(仮称) 波崎ウィンドファーム
リプレイス事業

環境影響評価準備書

補足説明資料

令和 6 年11月

Q3-1 風力発電機の騒音寄与値
と周辺風力発電機との位置関係

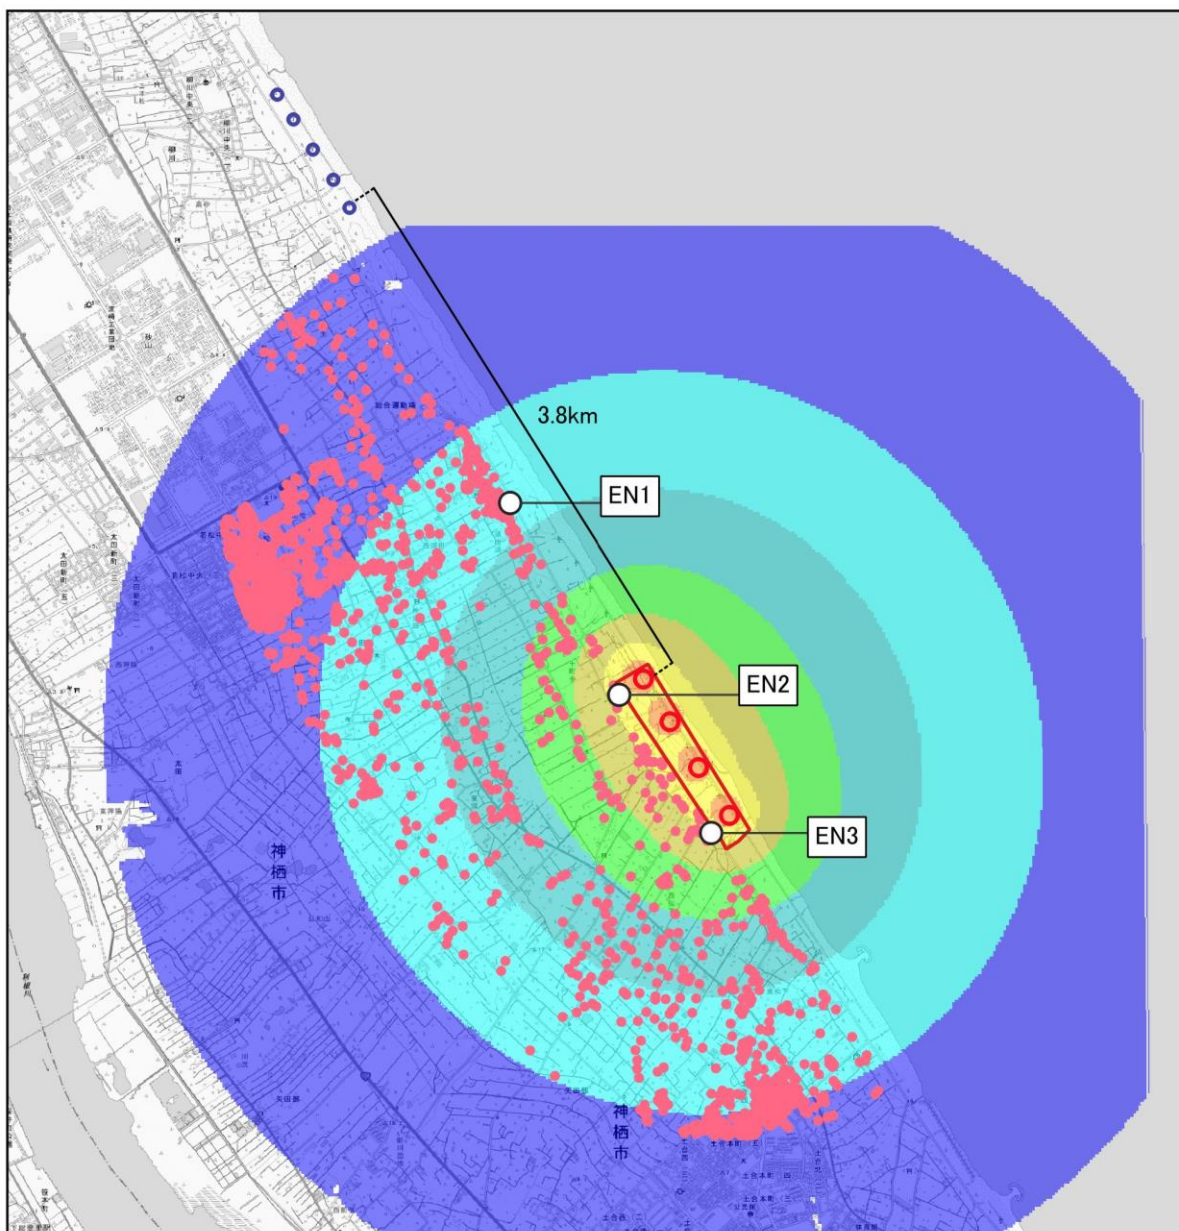
本事業の周辺には、多数の既存及び計画の風車が海岸線に沿って並んでいます。知事意見等では特に累積的影響が指摘されておらず、p. 267でも、「近傍の他事業風力発電機とは3km以上注離れていることから、本事業では検討しなかった。」とあります。また、本事業はリプレース事業ということもありますが、径の小さい風車が多数並んでいたものから、大きな風車がまばらに並ぶ配置に代わって、累積的影響が緩和されるとも明言しづらいように思います。このあたりの考え方について、事業者の見解をご教示ください

騒音は次ページ Q3-1 に示すとおり、約 2km で対象事業の風力発電機の寄与値は 30 デシベル未満となり残留騒音を下回ることから、累積的な影響は無いと考えています。

風車の影はロータ径の 10 倍が調査範囲とされているため、1. 2km（ロータ径 117m×10 倍）となり、当該事業と重複することは無いと考えています。

鳥類等については、予測手法や評価手法が確立されていないため、本事業を対象に準備書 P. 8、P. 10、P. 11 に示すとおり、重要な種に配慮し、配置を検討しました。

景観については、周辺の他社風車も含めてフォトモンタージュを作成し、準備書に掲載しました。

以上のことから、本件では累積影響の検討は実施いたしませんでした。

Q8-1 重要な自然環境の
まとまりの場の状況

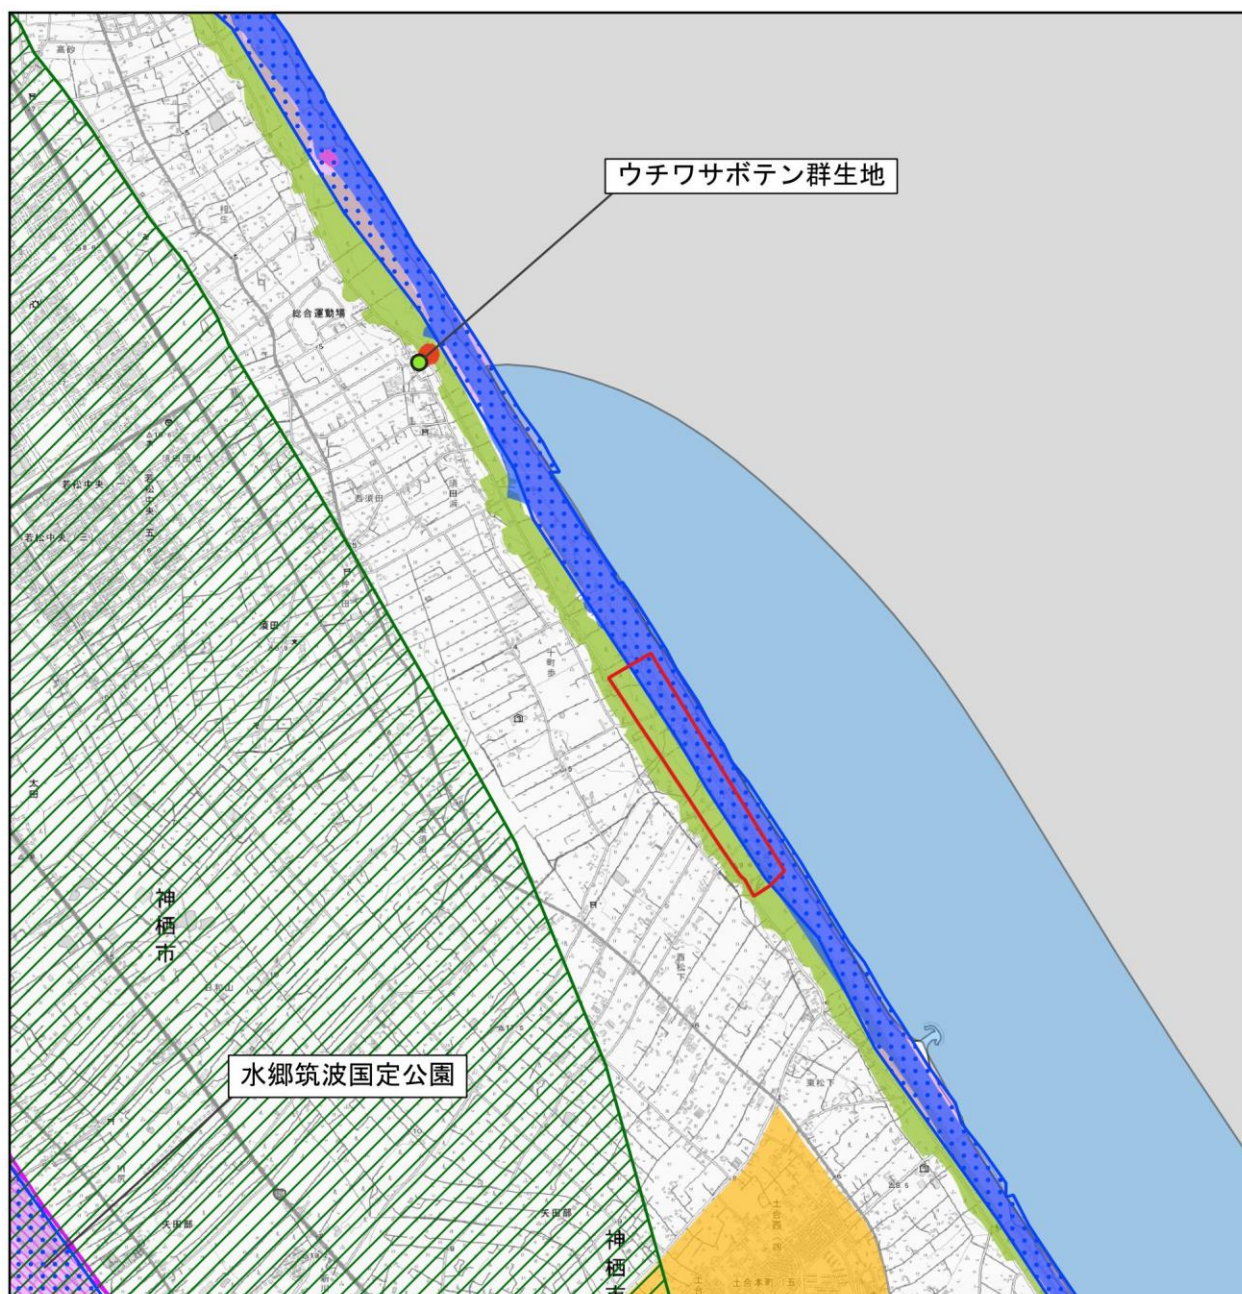
【重要な自然環境のまとまりの場について】重要な自然環境のまとまりの場として、対象事業実施区域の前面海域が「生物多様性の観点から重要度の高い海域 犬吠埼周辺」に該当することに留意する必要はありませんか（方法書 補足説明資料 No. 11）。

失礼いたしました。表 3. 1. 5-22 に選定根拠と「生物多様性の観点から重要度の高い海域」を追記し、表 3. 1. 5-23、図 3. 1. 5-9 に「犬吠埼周辺」を追加します。図については Q8-1 に示します。

Q9-1 食物連鎖図

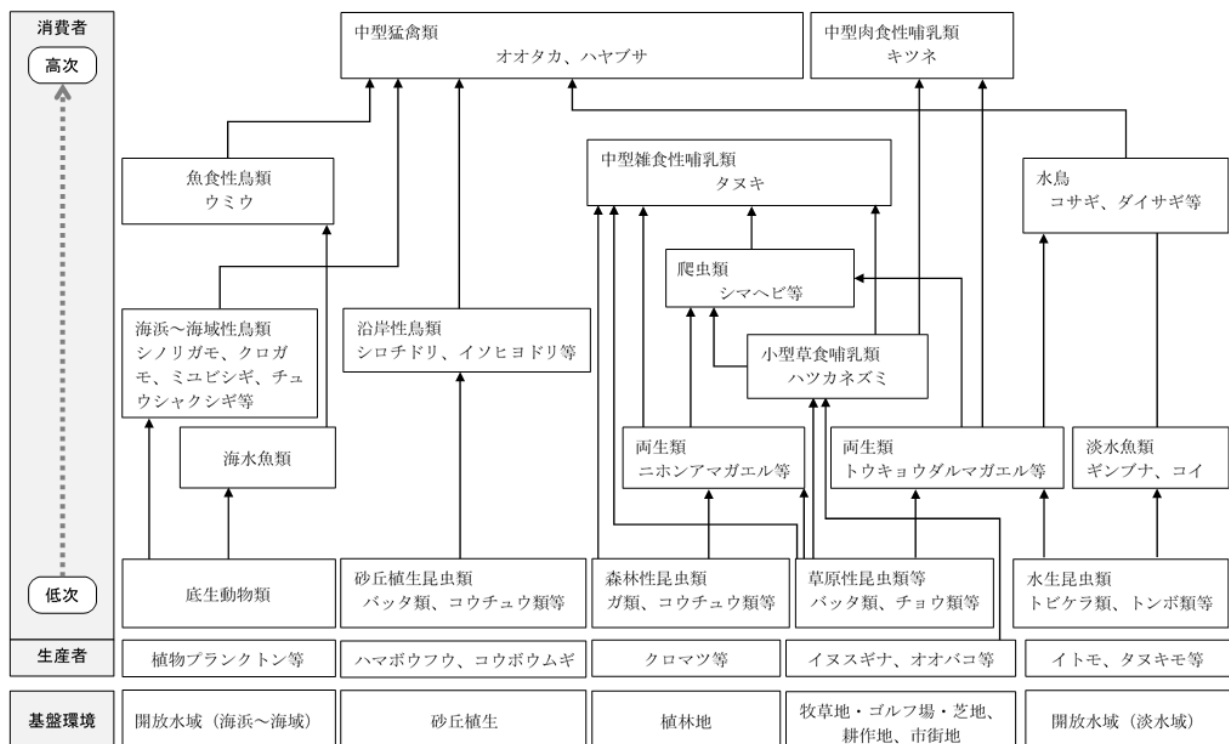
図3.1.5-10の食物連鎖図で、「コウボウム」は「コウボウムギ」に修正してください。「砂丘植生昆虫類 バッタ類、コウチュウ類等」の上位に「海岸性鳥類 ハマシギ、ウミネコ等」となっているのは、適切とは言えません。ハマシギやウミネコが昆虫をまったく食べない訳ではありませんが、ハマシギの主要な餌はゴカイ、カニなど、ウミネコの主要な餌は魚です。食物連鎖図の書き方を工夫してください。

【対象事業実施区域周辺の食物連鎖について】例えば図8.2.2-6 (P.314) から明らかなように、風力発電機の直近に砂浜があり、対象事業実施区域及びその周辺の領域のかなりの部分を開放水域が占めていることから、砂浜～海域の生物について記述する必要があるのではないのでしょうか（方法書 補足説明資料 No.12）。

「コウボウムギ」について、ご指摘に従い修正いたしました。

「海岸性鳥類 ハマシギ、ウミネコ等」について、基本的な調査対象範囲の付近に利根川が存在するため、「海岸性鳥類」を「沿岸性鳥類」に修正し、「ハマシギ、ウミネコ等」から沿岸で営巣し昆虫類等を主に捕食する「シロチドリ、イソヒヨドリ等」に修正いたしました。

食物連鎖図について、変更したものを Q9-1 に示します。

ご指摘に従いまして、基盤環境に「開放水域（海浜～海域）」を追加し、「砂丘植生」と併せることで砂浜～海域の生物について記述するように修正いたしました。（Q9-1 食物連鎖図）

Q13-1 風車設置予定位置と
配慮施設等との距離

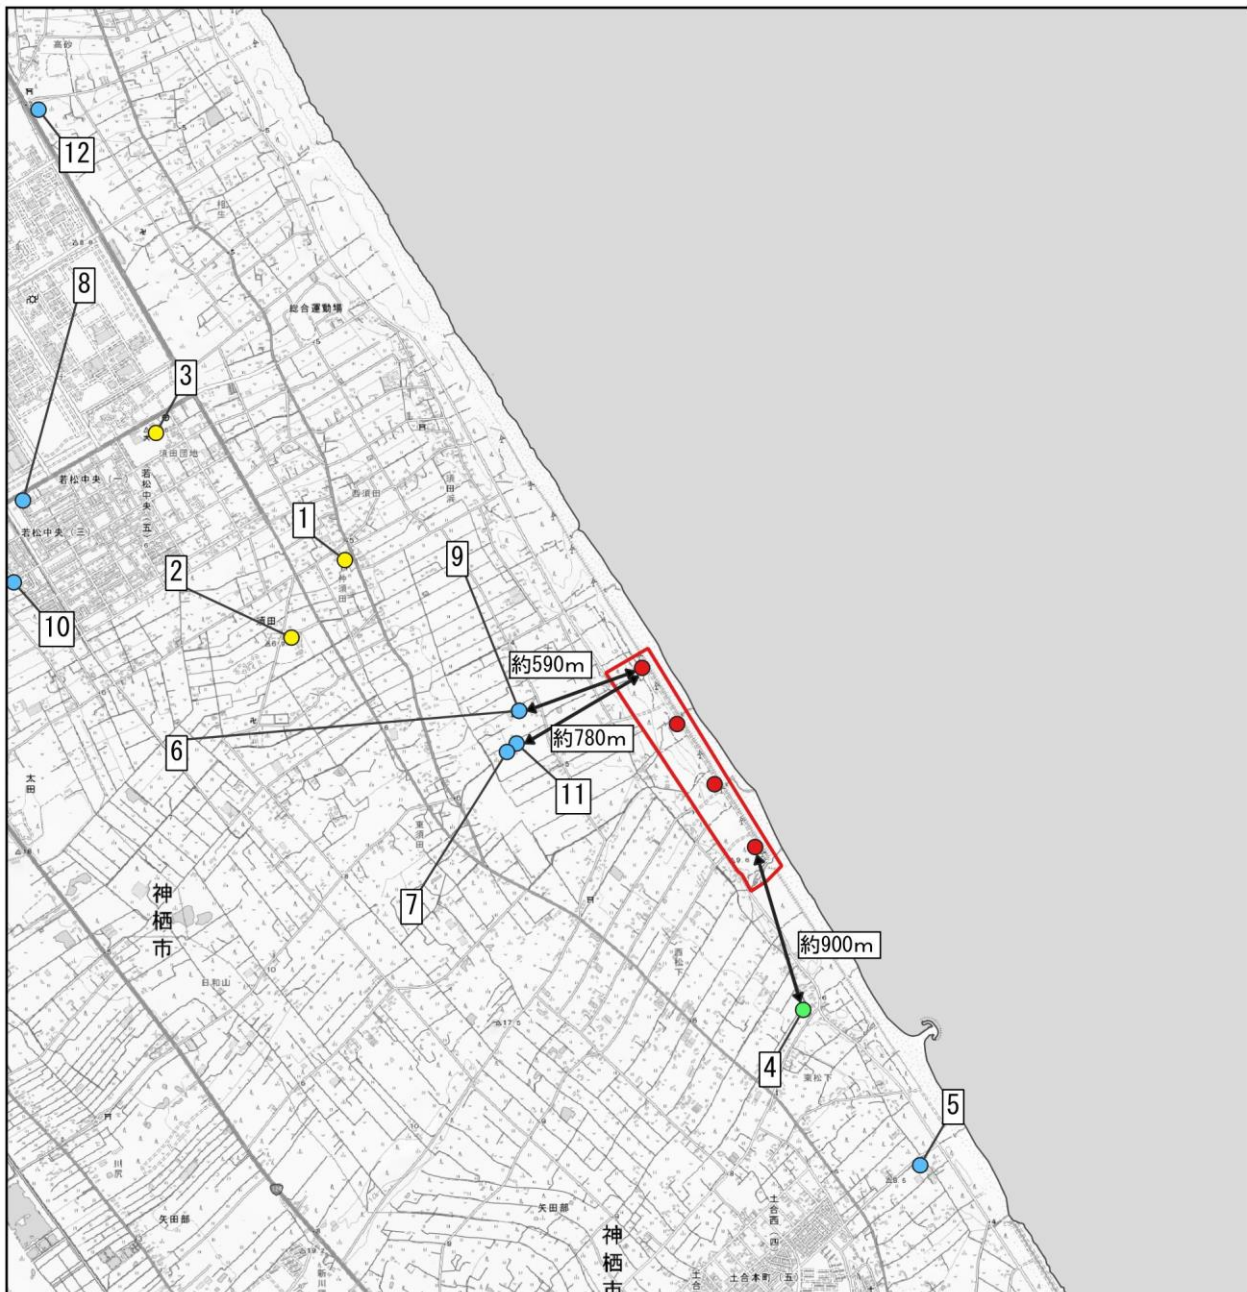
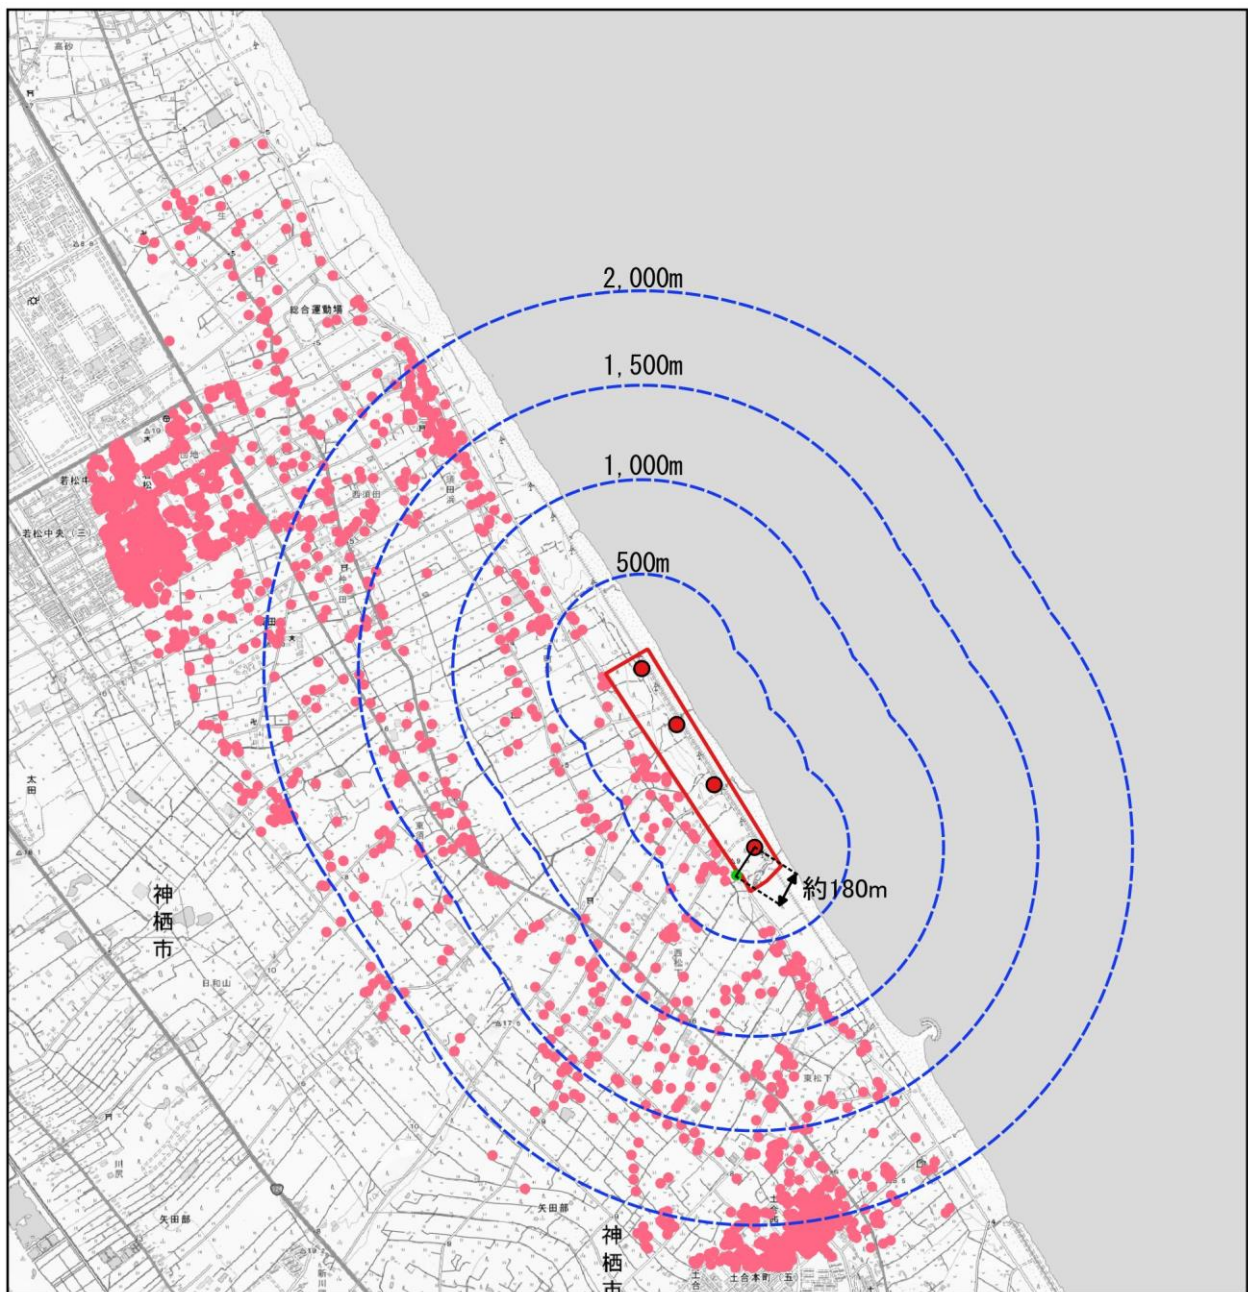
図3.2.5-1の配慮が特に必要な施設からの距離は対象事業実施区域からの距離ではなく、最寄りの風車からの距離を示してください。

最寄りの風車からの距離に修正した図を、Q13-1 に示します。

表 21-1 バードストライクの可能性が考えられる死骸

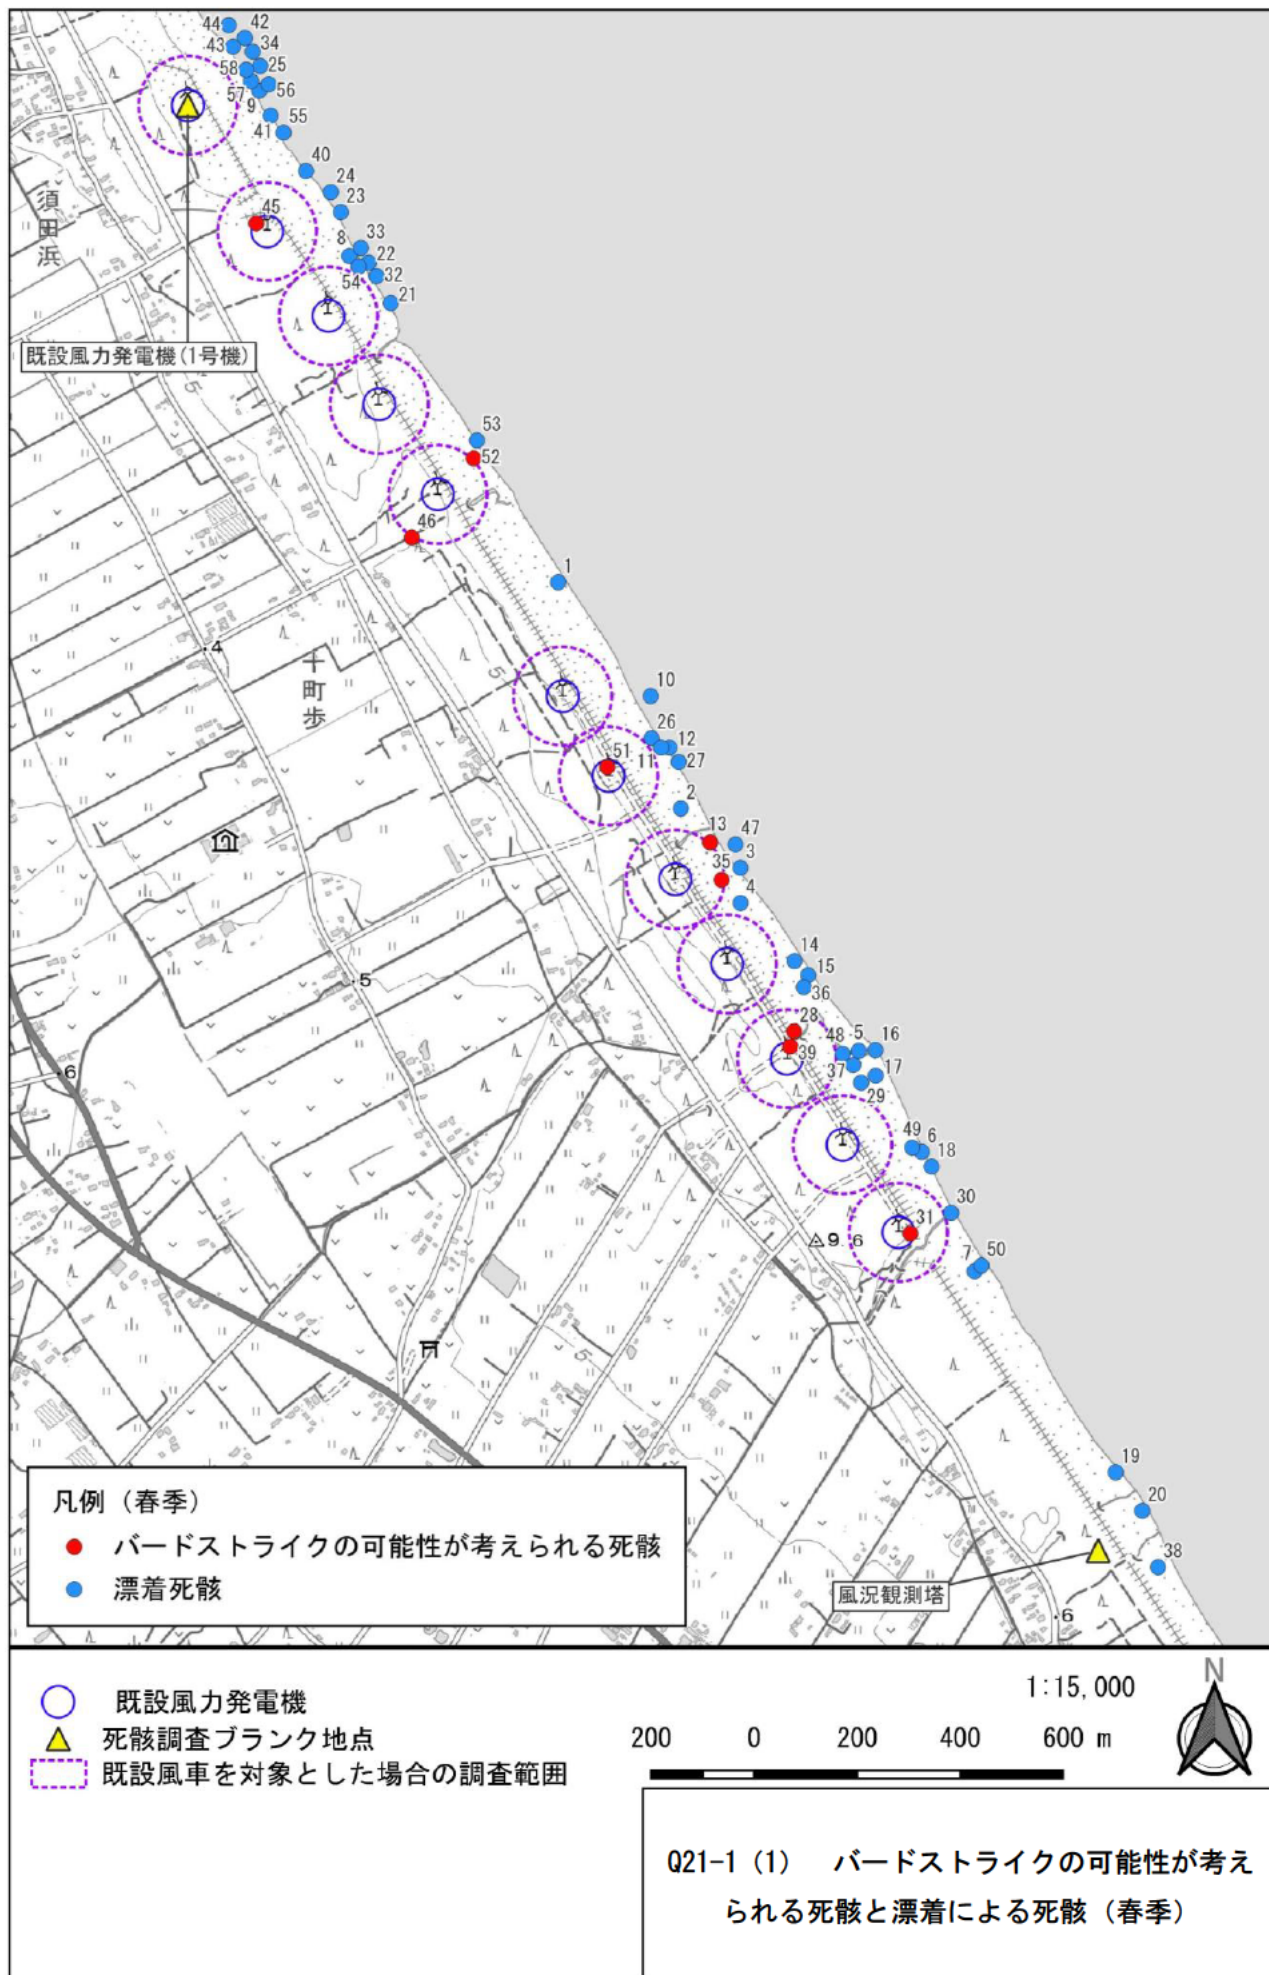
漂着したものと思われる死骸が多数記録されているようですが、それらを推定できるような情報はありますか（汀線からの距離など）。漂着ではないと推定される死骸はどれでしょうか？それらに関する記述はどこかにあるでしょうか？

「鳥類等に関する風力発電施設立地適正化のための手引き」（平成23年1月、平成27年9月修正版）に示されている、死骸調査範囲である既設風力発電機の全高を半径とした円の範囲で確認された死骸をバードストライクの可能性のある個体として準備書（P511～513）に示す※印を付けて整理しました。改めて整理した内容を表21-1とQ21-1に改めて示します。

なお、再確認したところ、準備書からNo35 オオミズナギドリ、No 59 ミズナギドリ sp を追加しております。
